*Betreff:***Einrichtung einer E-Lademöglichkeit für Busse sowie eines Fahrer-WC an der Endhaltestelle Eutschenwinkel***Organisationseinheit:*

*Beratungsfolge*Ausschuss für Mobilität, Tiefbau und Auftragsvergaben  
(Entscheidung)*Sitzungstermin*

BSVG Innerstädtische LIS  
Eutschenwinkel  
38124 Braunschweig

# ANLAGE 1

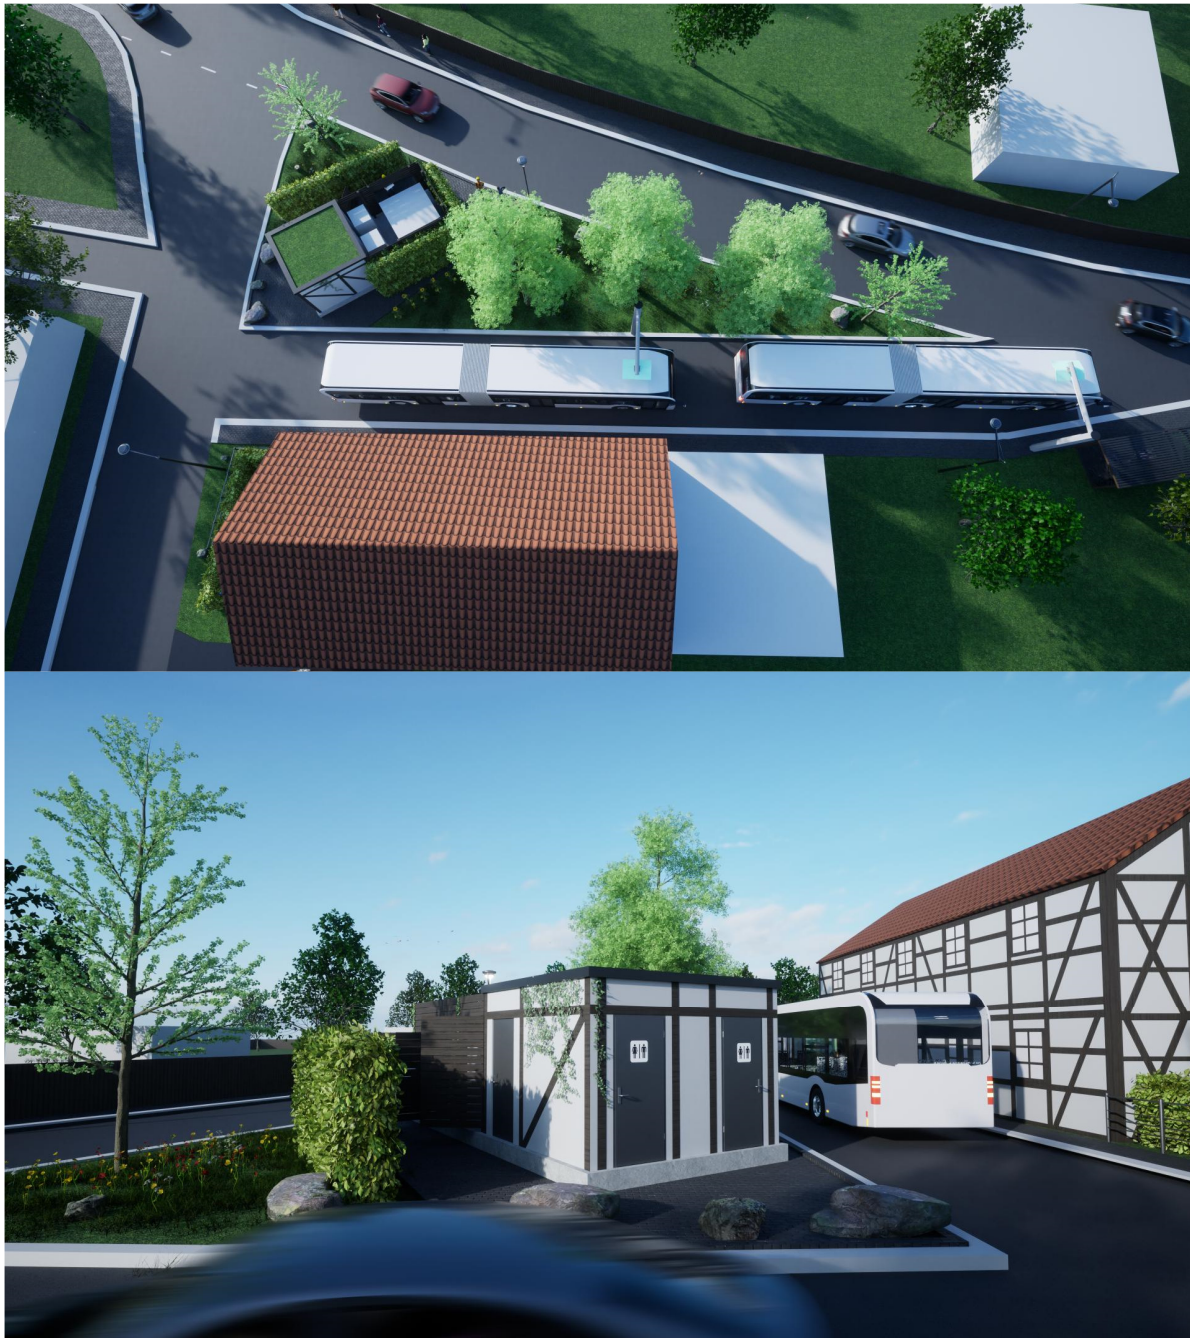
Die E-Ladestation und das Fahrer-WC sollen mit Holz verkleidet und eingegrünt werden, damit das Bauwerk sich gestalterisch in das Ortsbild einfügt. Die Öffnung der Toilettenanlage für die Öffentlichkeit ist zu prüfen. Der Gehweg im Bereich Eutschenwinkel 6 ist mit neuen Bordsteinen zur Fahrbahn abzugrenzen und der Gehweg ohne großes Gefälle herzustellen.

Die Gestaltung der E-Ladestation mit Holzverkleidung und Begrünung wird von der Stadtverwaltung begrüßt und im weiteren Planungsprozess der BSVG berücksichtigt. Somit wird dem Vorschlag des Stadtbezirksrates gefolgt.
